RESOLUCION No. 718

"POR MEDIO DEL CUAL SE NIEGA UN PERMISO DE VERTIMIENTO DE AGUAS RESIDUALES DOMÉSTICAS DONDE SE PRETENDE CONSTRUIR UNA VIVIENDA EN EL PREDIO EL PORVENIR UBICADO EN LA VEREDA MORELIA DEL MUNICIPIO DE QUIMBAYAY SE ADOPTAN OTRAS DISPOSICIONES"

"CONCEPTO TÉCNICO DE NEGACION PARA TRÁMITE DE PERMISOS DE VERTIMIENTOS

CTPV: 131 de 2024

Imagen 1 Tomada del Sig-Quindío y googel Earth Pro

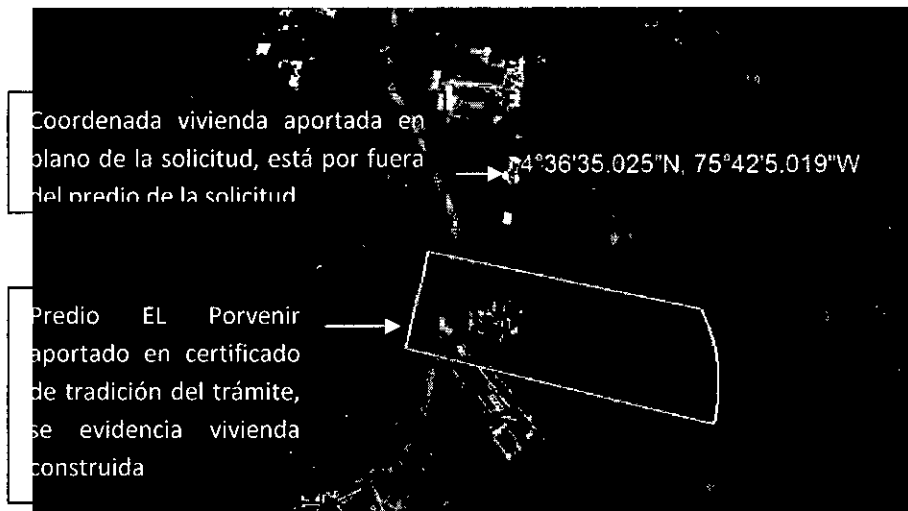
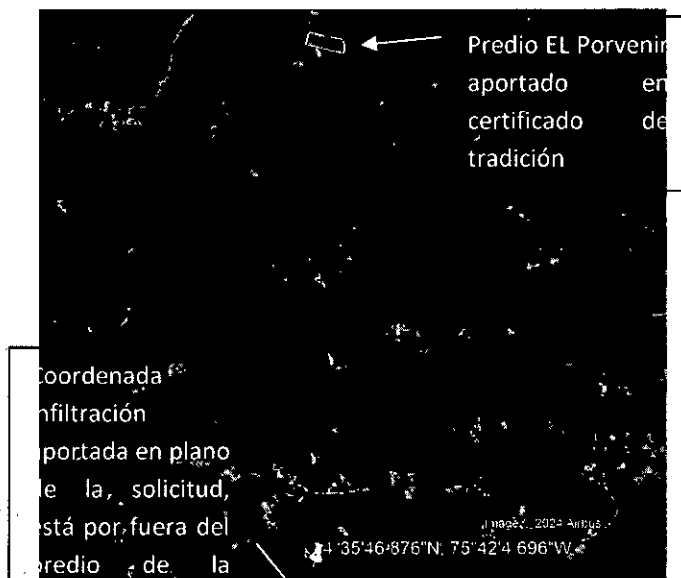
Según lo observado en el SIG Quindío y el google Earth Pro se evidencia que el predio se encuentra fuera de los polígonos de Distritos de Conservación de Suelos (DCS) y del Distrito Regional de Manejo Integrado de la Cuenca Alta del Rio Quindío (DRMI), así como del polígono de reserva forestal central y la zonificación ley 2^{da}. Tampoco se observa curso de agua superficial cercano al predio, igualmente se recomienda que el sistema de disposición final del STARD debe ubicarse después de los 30 m de protección de cuencas hidrográficas, con respecto a puntos de infiltración. Adicionalmente hay inconsistencias ya que la propuesta es para un lote vacío y en el SIG se evidencia que dentro del polígono que comprende el predio aportado mediante certificado de tradición en la solicitud hay vivienda construida existente. Además, la coordenada de ubicación de la vivienda a construir se ubica en el predio denominado la esperanza Morelia alta con ficha catastral 63594000100030016000. El cual no es el predio de la solicitud, Por lo anteriormente descrito, no es posible evaluar determinantes ambientales y que la información aportada no corresponde al pedio de la solicitud.
